PREFEITURA MUNICIPAL DE PORTO ALEGRE

RESOLUÇÃO Nº 674/78

ASSUNTO: Alteração de traçado viário.

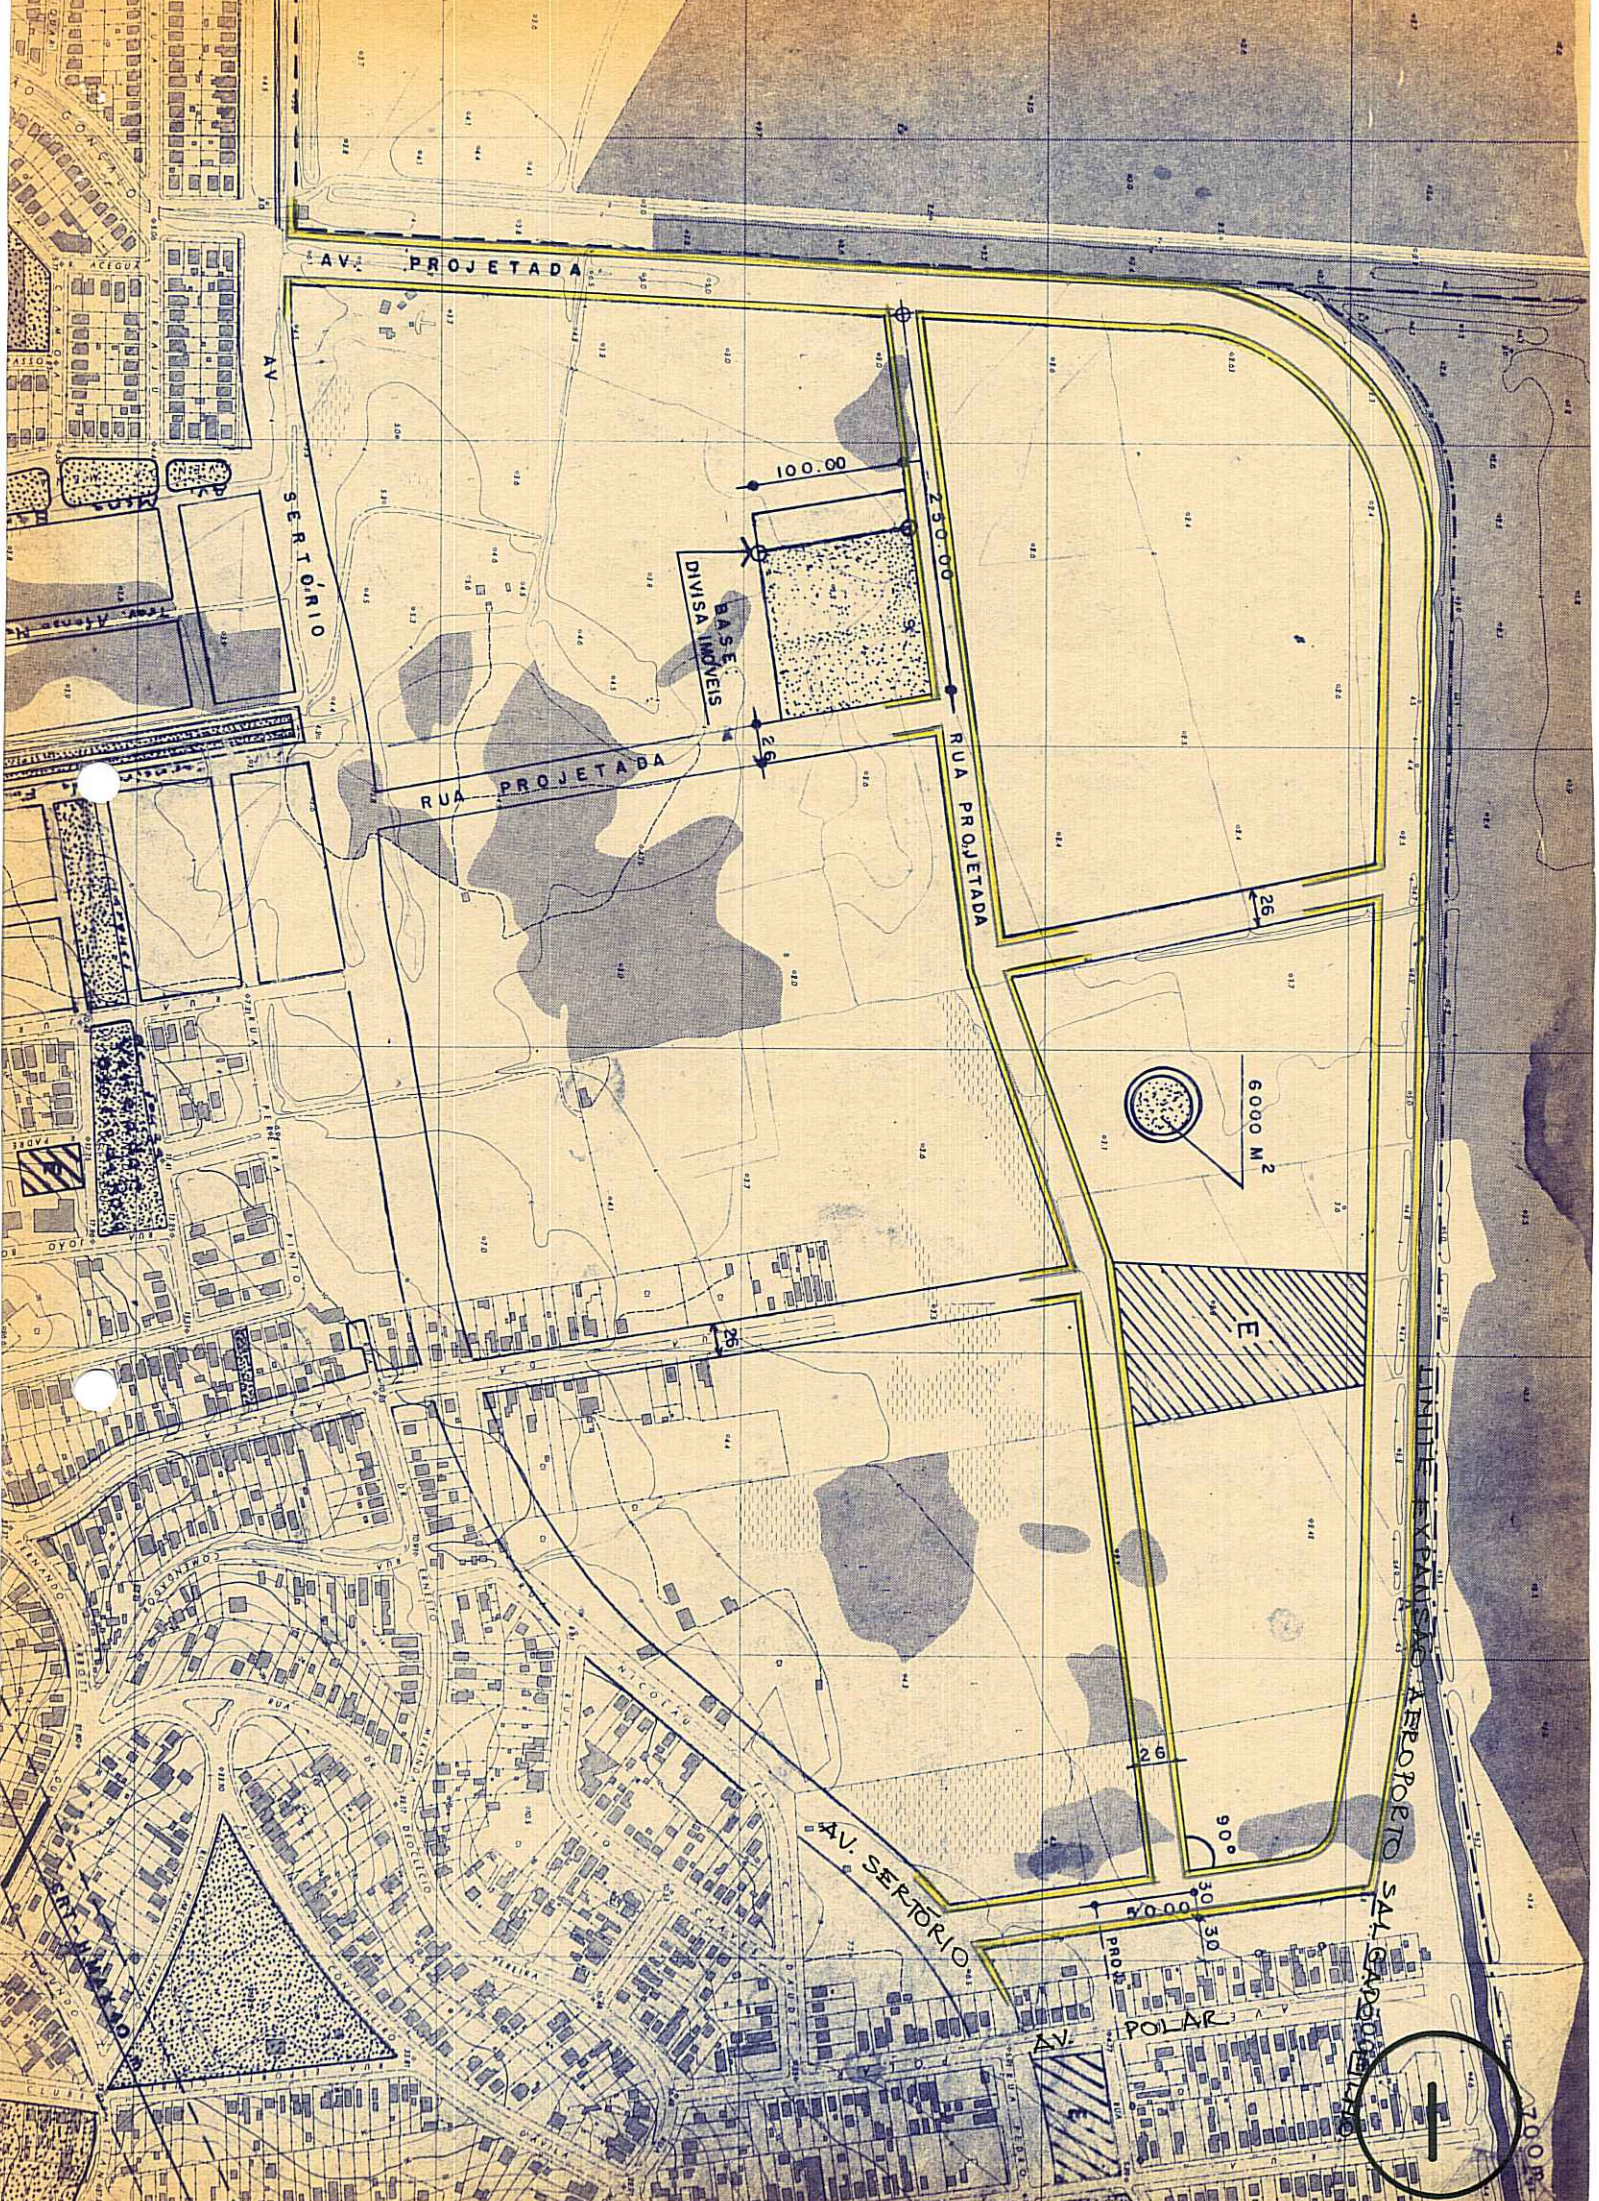
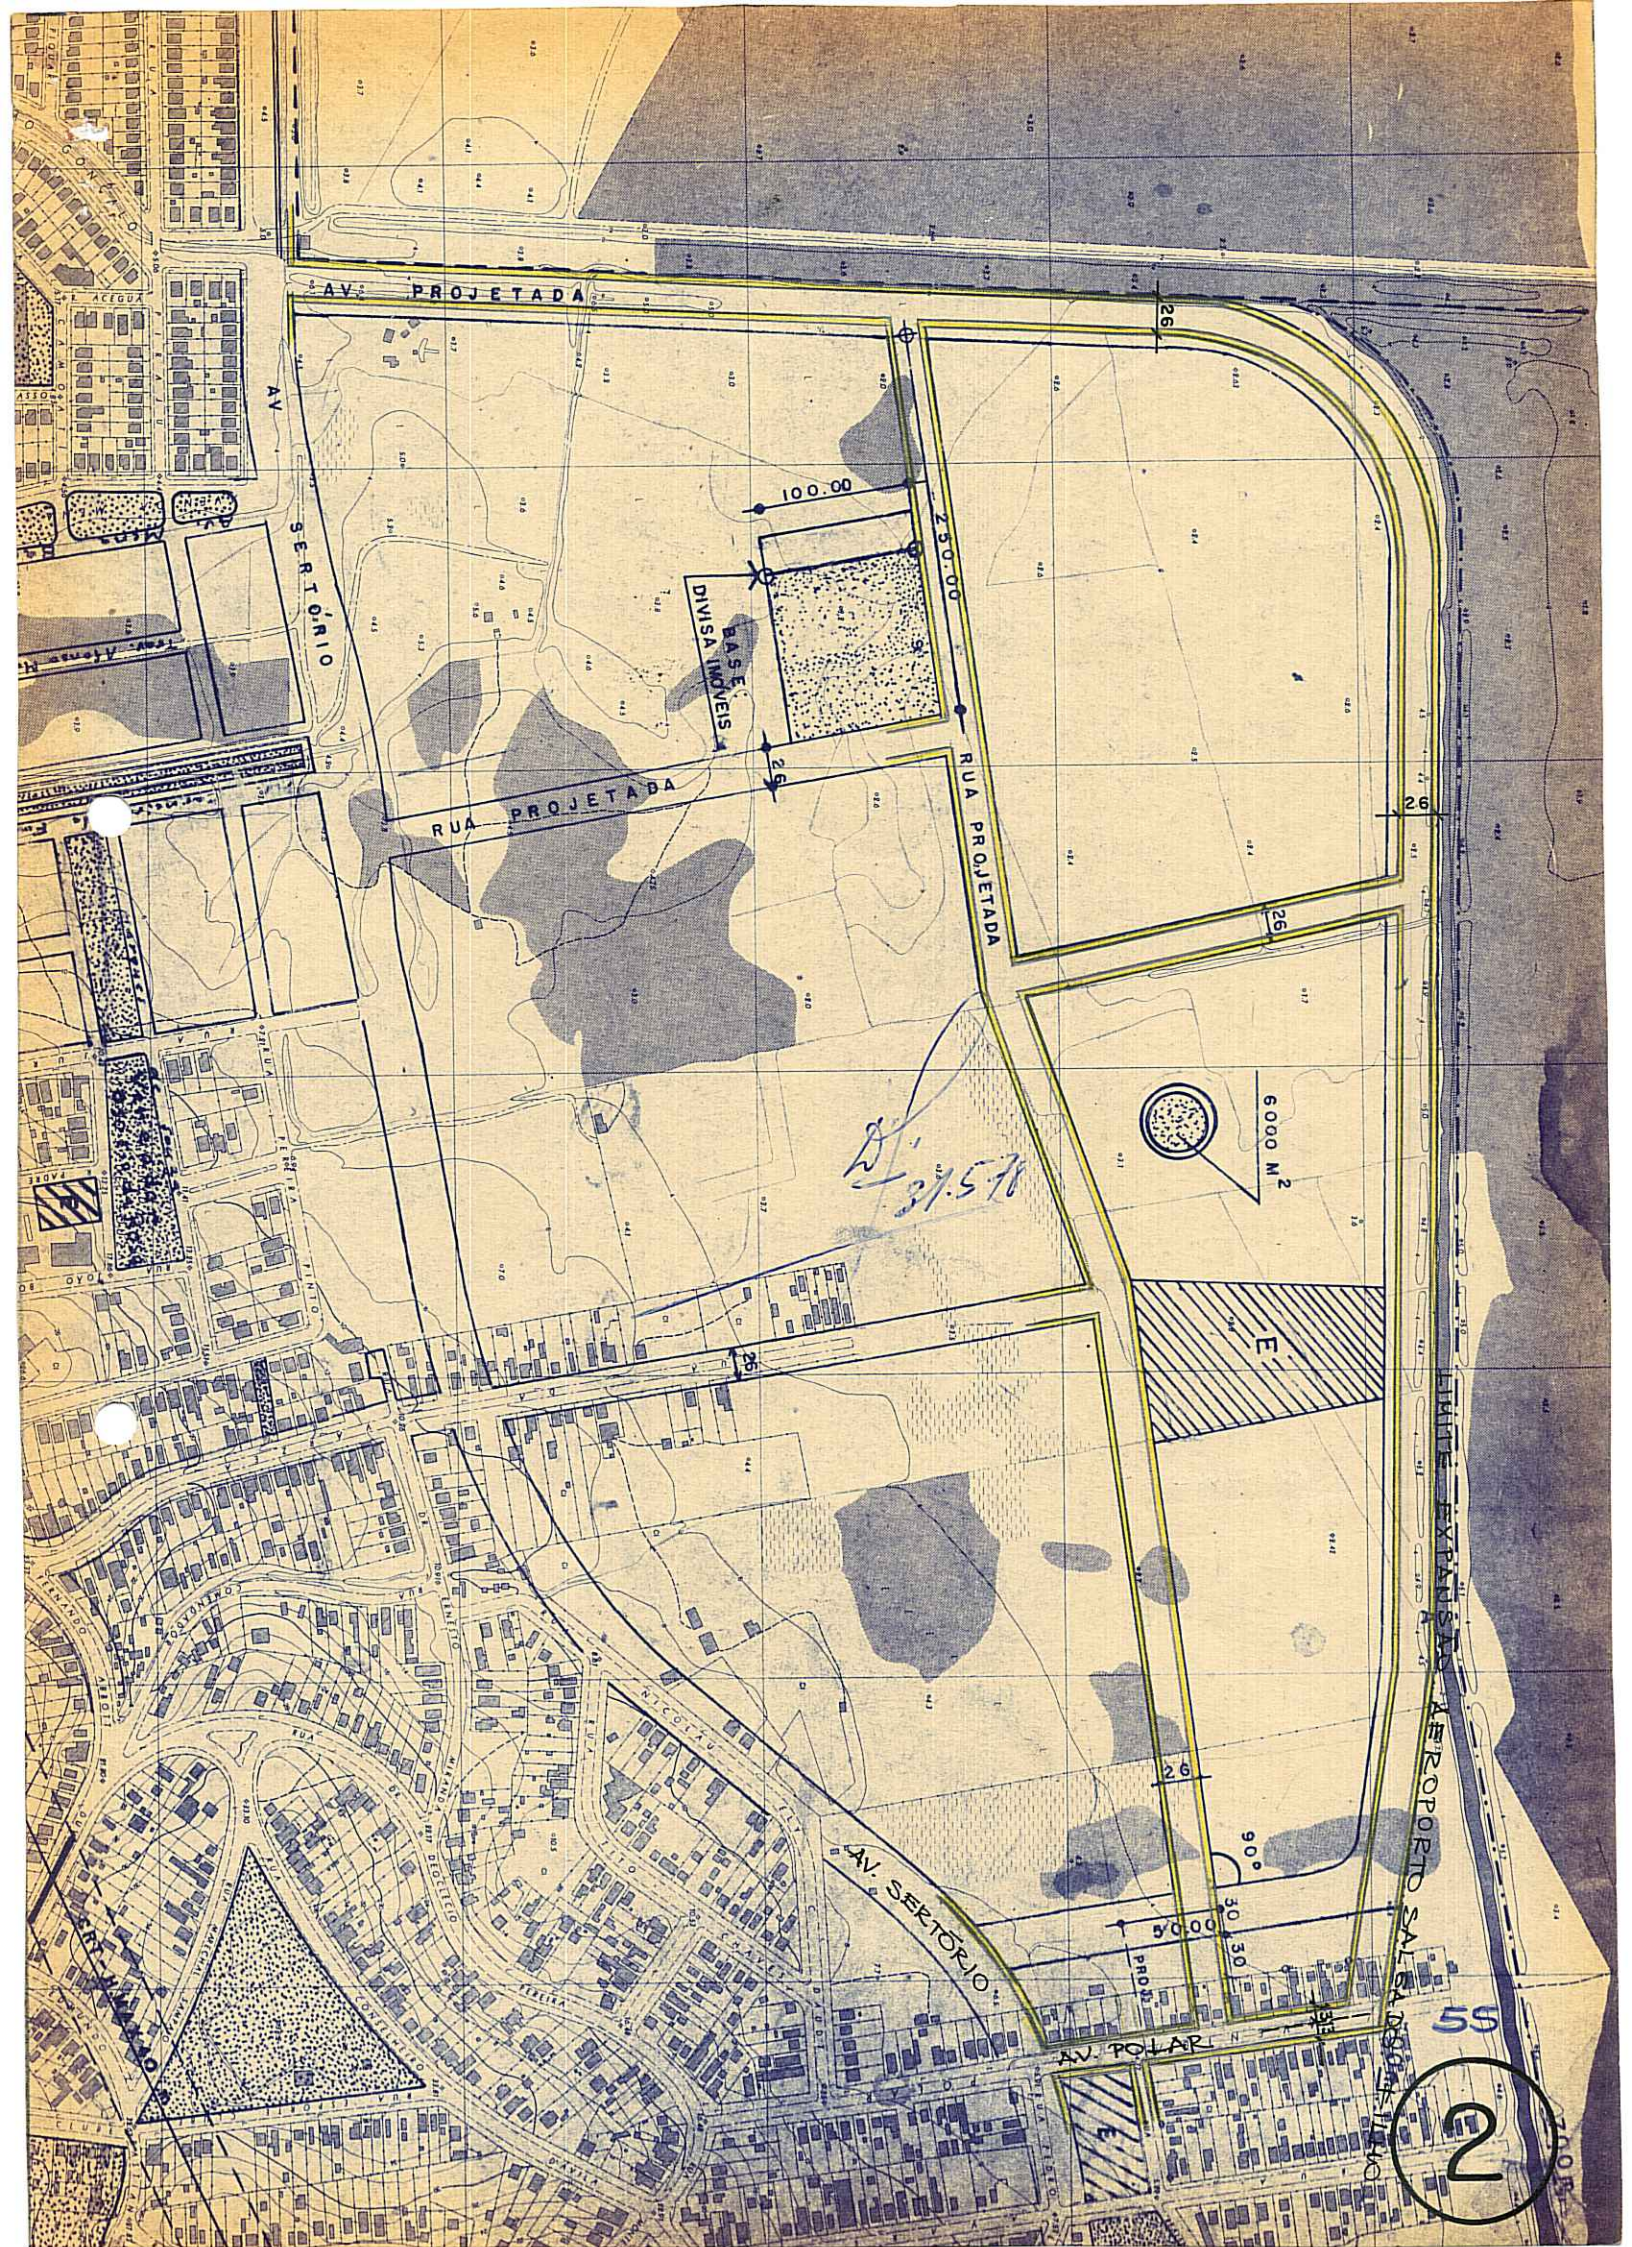
A alteração de traçado viário em causa tem por finalidade:

- Possibilitar o aproveitamento de avenida existente ( Av. Polar);

- Evitar a incidência exagerada de traçado viário sobre imóvel particular já atingido pelo prolongamento da Avenida Sertório e Rua Projetada, propiciando melhor utilização e aproveitamento considerado o uso industrial estabelecido pelo Plano Diretor.

A nova largura da avenida ( 26,00m) adapta-se à Avenida Polar, absorvendo os recuos de jardim sem atingir os prédios.
